重要なお知らせ；ソフトウェアに起因する現象のご連絡

SW1A形 Automation Organizer WindO/I-NV4

Automation Organizer に収録の WindO/I-NV4 において、以下の現象を確認いたしました。対象製品をご使用のお客様は以下に記載している内容をご確認の上、ご対策くださいますようお願いいたします。

図-4 左：HG2G-5T形 右：WindO/I-NV4 Ver.3.1.0

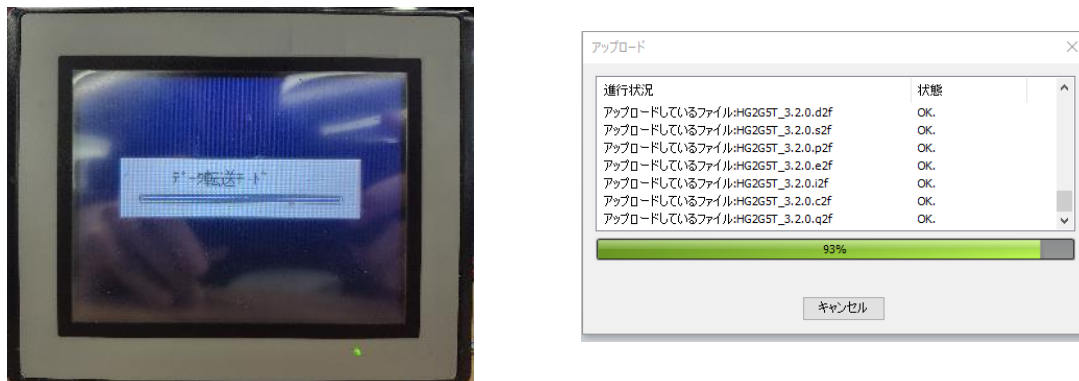
Ver.3.1.0以前のバージョンのWindO/I-NV4でアップロード時に通信が終了できなくなる現象が発生します。Ver.3.1.0以前のバージョンのWindO/I-NV4にて、WindO/I-NV4 Ver.3.2.0で作成したカスタムWebページを含むプロジェクトファイルをアップロードした場合に以下の画面で止まり、終了できなくなります。

WindO/I-NV4 Ver.3.2.0でセキュリティが向上した影響による現象ですが、上記の状態になった場合、PCのタスクマネージャーを使いWindO/I-NV4を終了してください。表示器本体も電源を再起動してください。

Ver.3.2.0またはそれ以降のバージョンのWindO/I-NV4を用いてアップロードしてください。
